改善箇所説明図

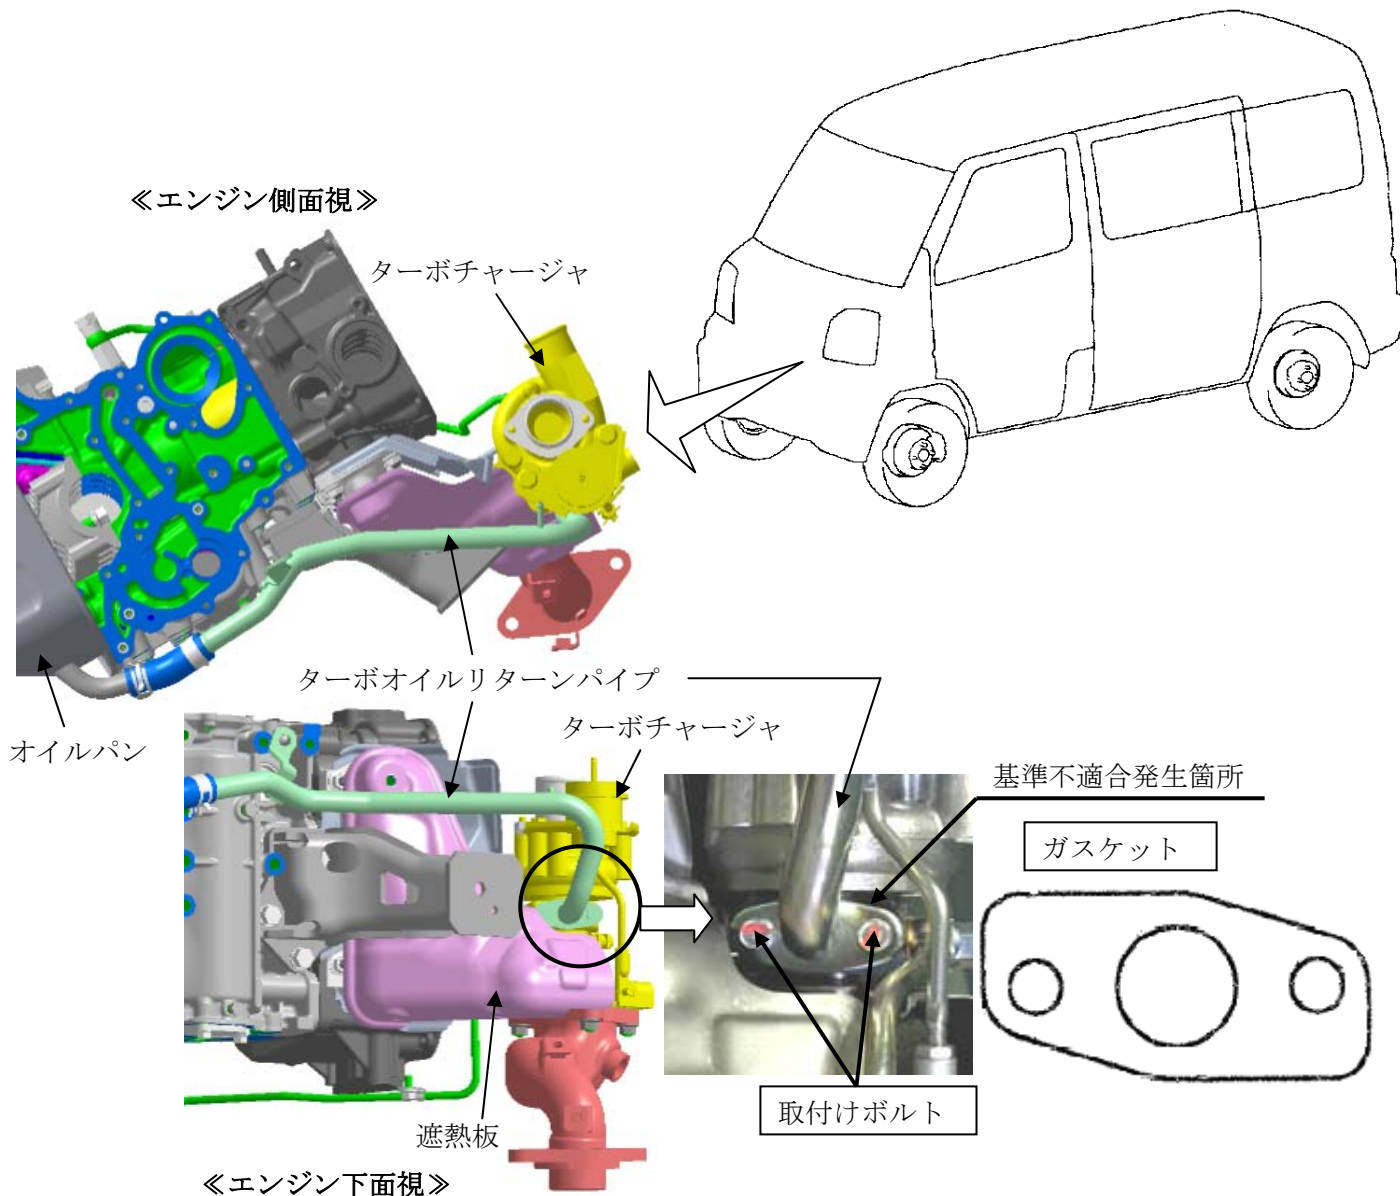
ターボチャージャ付車両において、ターボチャージャからオイルパンにオイルを戻すターボオイルリターンパイプとターボチャージャとの間に装着しているガスケットの材質が不適切なため、排気管の熱膨張収縮および高負荷運転による振動との複合要因により、当該締結部のボルトが緩む場合がある。そのため、そのまま使用を続けると当該ボルトの緩みが進行し、エンジンオイルが漏れ、最悪の場合、火災に至るおそれがある。

注：図中の 内は、点検し、必要に応じて交換する部品を示す。

全車両、当該ガスケットを点検し、該当するガスケットが装着されている場合は、ガスケット一式を対策品に交換し、規定トルクで締付ける。
